# PC軌道桁について

大阪府

## 課題

## (A) PC鋼材及び定着具を見直し

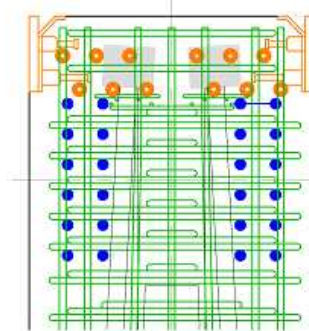
PC軌道桁（L=22m）を対象とし、必要となる鋼材本数・鉄筋配置状況等の確認を行い、最適なPC鋼材と定着具を選定した。

PC鋼材		1S28.6	7S12.7	12S12.7
桁断面				
計算本数		12本	10本	6本
鋼材配置	長所	PC鋼材本数が12本であるため構造に合わせた本数設定が可能。	PC鋼材本数が10本であるため構造に合わせた本数設定が可能。	PC鋼材本数が少ないため緊張作業が少ない。
	短所	PC鋼材配置が伸縮装置と競合する。	PC鋼材本数が多いため支承、伸縮装置、せん断補強鉄筋との干渉を確認する箇所が多い。	PC鋼材が少ないため鋼材本数の調整はできない。導入緊張力による調整となり、不経済である。
経済性	材料費	— (配置不可能)	○ (1.000)	△ (1.022)
	緊張費	— (配置不可能)	○ (1.002)	○ (1.000)

## (B) ① 支承定着アンカー鉄筋の見直し

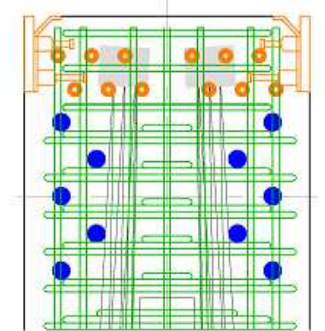
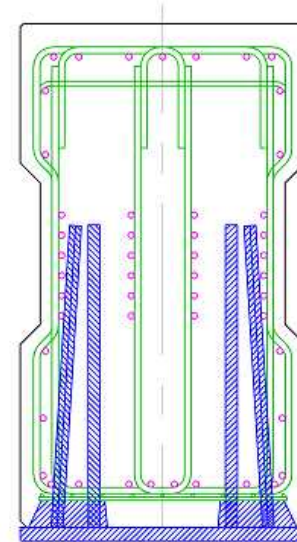
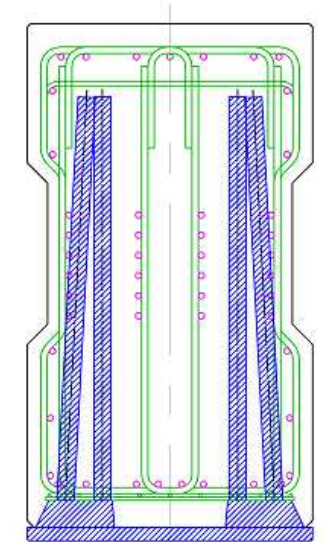
- ・ 使用する鉄筋径を太くし、鉄筋間隔を広げる検討を行った。
- ・ その結果、下表のとおり、D51を5本使用すると鉄筋間隔を広げることが可能。
- ・ 次に、耐力照査を実施した。

鉄筋径	本数 (本)	配置間隔 (mm)	配置方法	備考
D35	12	90.0	並列	既存
D38	10	112.5	並列	
D41	8	150.0	並列	
D51	5	112.5	千鳥	改善案

## (B) ①支承定着アンカー鉄筋の見直し

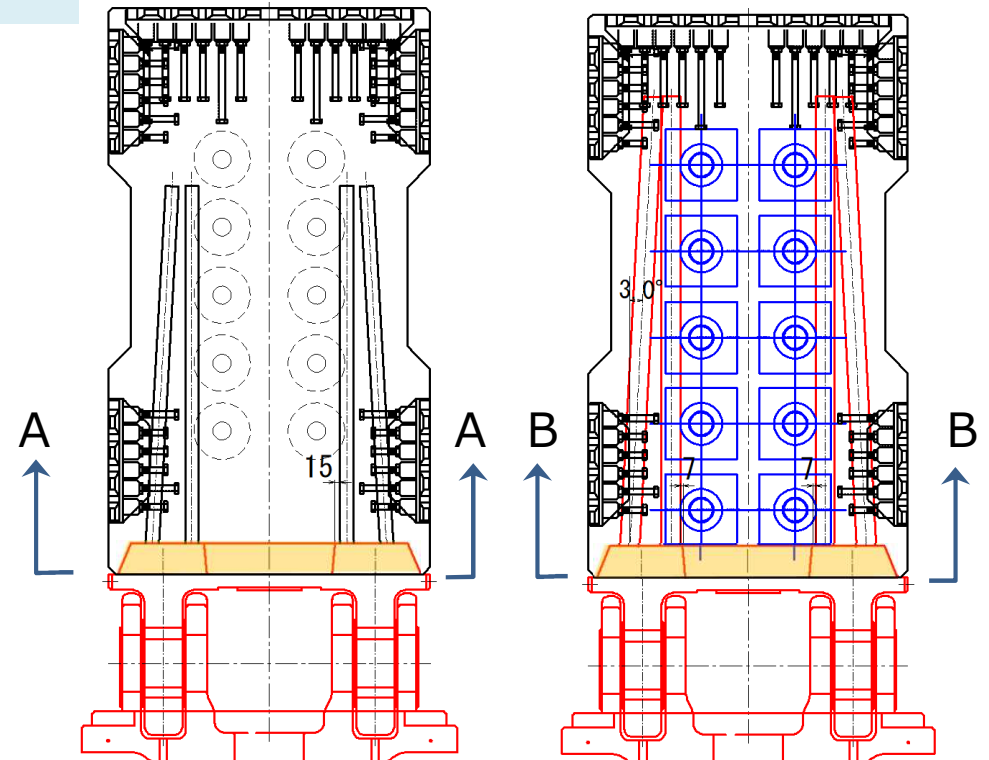
D51を5本使用する場合の  
耐力照査等の結果は、下表のとおり。

せん断応力度	計算値 (N/mm <sup>2</sup> )	制限値 (N/mm <sup>2</sup> )	判定
D35	114	< 153	OK
D38	115	< 153	OK
D41	123	< 153	OK
D51	130	< 153	OK

付着応力度	計算値 (N/mm <sup>2</sup> )	制限値 (N/mm <sup>2</sup> )	判定
D35	1.8	< 3.0	OK
D38	1.8	< 3.0	OK
D41	2.1	< 3.0	OK
D51	2.0	< 3.0	OK

転倒モーメントに 対する必要鉄筋量 (1本当り)	必要値 (mm <sup>2</sup> )	配筋値 (mm <sup>2</sup> )	判定
D35	646.7	< 957	OK
D38	776.1	< 1140	OK
D41	970.1	< 1340	OK
D51	1327.1	< 2027	OK

支承定着アンカー鉄筋について、構造的、施工性及び経済性を考慮し、最適となるものを選定する。比較の結果、D51×5本（千鳥配置）が最適であると判定した。

## (B) ②せん断補強鉄筋の見直し

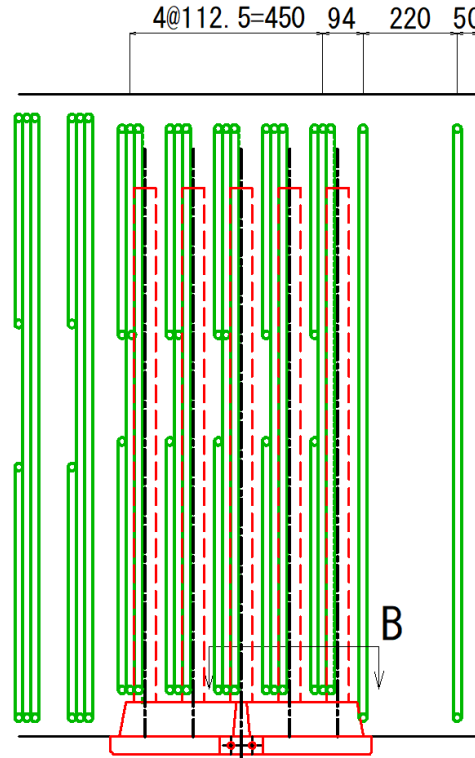
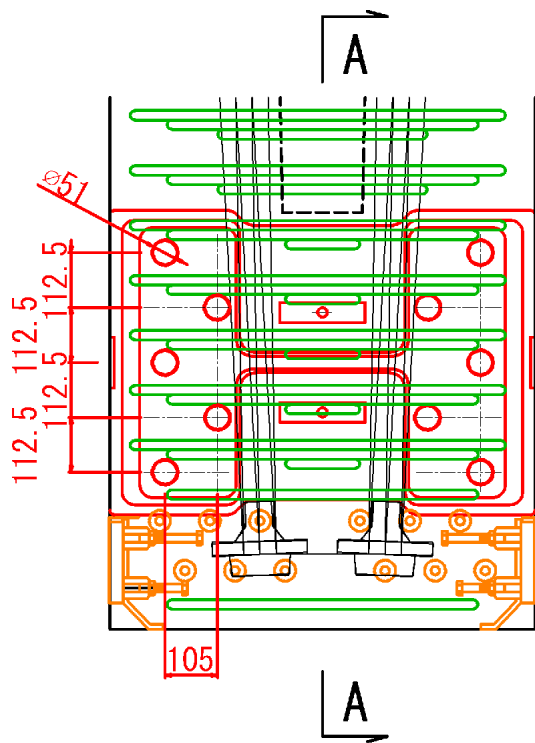
せん断補強鉄筋径は、D19から太くすると、支承アンカー鉄筋とせん断補強鉄筋の必要となる純間隔は確保出来ない。

鉄筋径	配置間隔 (mm)	支承アンカー鉄筋間隔 (mm)	実配置間隔 (mm)	純鋼材隙間 (mm)	必要鉄筋純間隔 (mm)	評価
D16	86.6	112.5 (D51配筋ピッチ)	—	13.5	20.0	NG
D19	125.0		112.5	23.5		OK
D22	168.9		112.5	17.5		NG
D25	221.1		112.5	11.5		NG
D29	280.3		112.5	3.5		NG

➡ せん断補強鉄筋は、D19を使用する。

## せん断補強鉄筋 支承アンカー鉄筋隙間確認

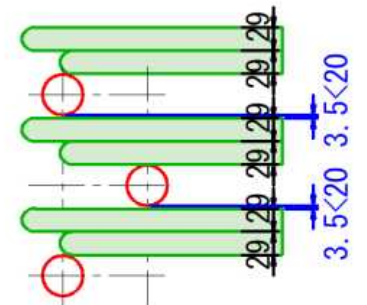
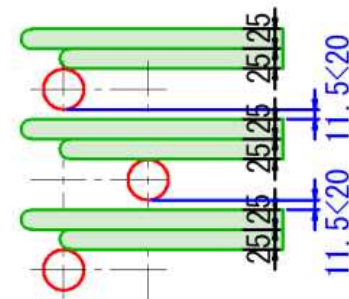
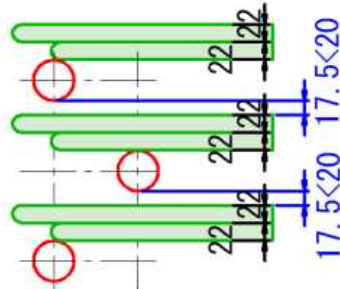
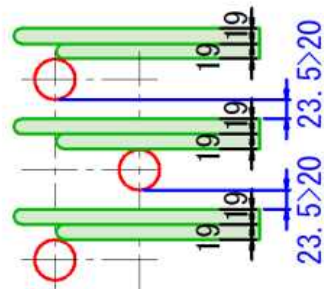
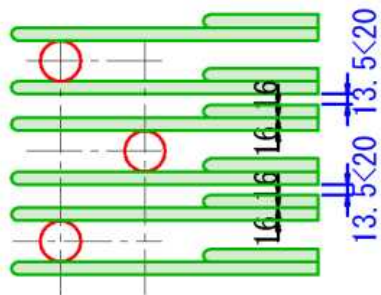
純鋼材隙間  
 $W=112.5-(51+(2\Phi))$

## (B) ③伸縮装置定着アンカー鉄筋の見直し

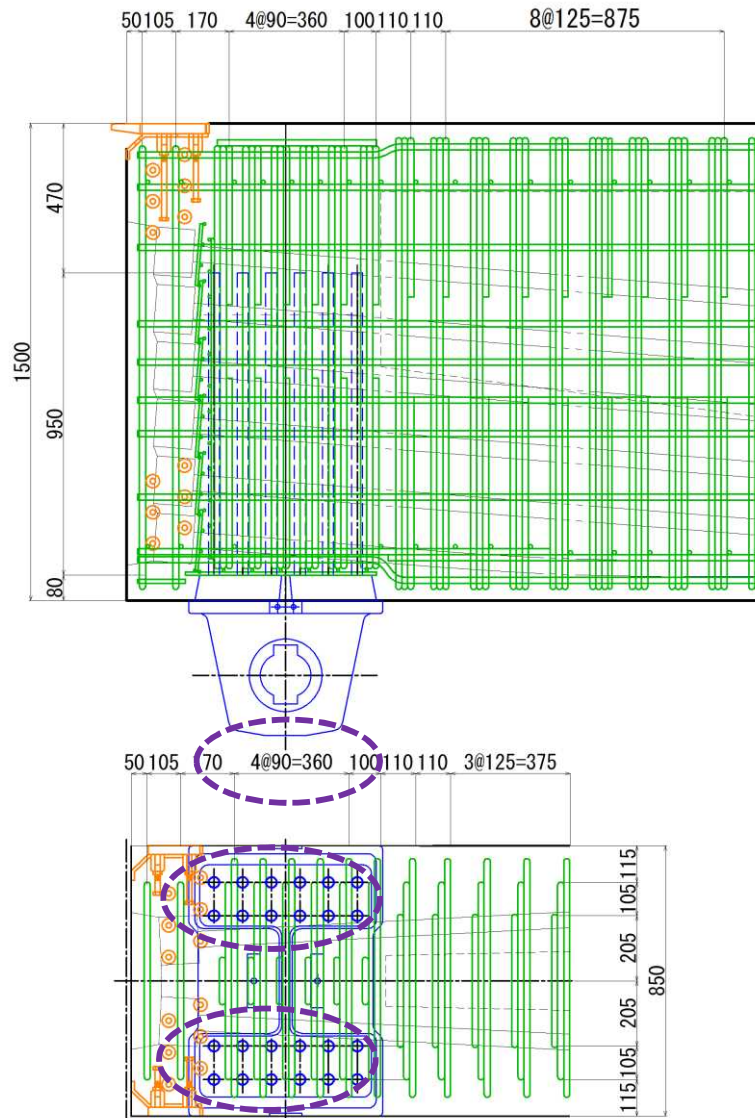
アンカーボルト固定方式と孔あき鋼板ジベル方式の比較を行った。

アンカーボルト固定方式	孔あき鋼板ジベル方式
図		
長所	<ul style="list-style-type: none"> <li>フェイスプレートが分離できるので交換可能。</li> <li>フェイスプレートを桁架設後に設置できるため、架設しやすい。</li> <li>営業線での使用実績がある。</li> </ul>	<ul style="list-style-type: none"> <li>鋼板ジベル長さが短いため、他の鉄筋と干渉しにくい。</li> </ul>
短所	<ul style="list-style-type: none"> <li>アンカー鉄筋が比較的長いため、他の鉄筋と干渉しやすい。</li> </ul>	<ul style="list-style-type: none"> <li>軌道桁と一体化するため、フェイスプレートの交換ができない。</li> <li>桁架設前にフェイスプレートを設置しておく必要があるため、架設し難い。</li> <li>孔あき鋼板が2枚で少ない。</li> <li>幅が狭い、モノレールでの使用実績がないため、荷重伝達機構等の確認が必要。</li> </ul>
評価	○	×

孔あき鋼板ジベル固定方式は、フェイスプレートが損傷した場合補修が困難であるため、採用しない。
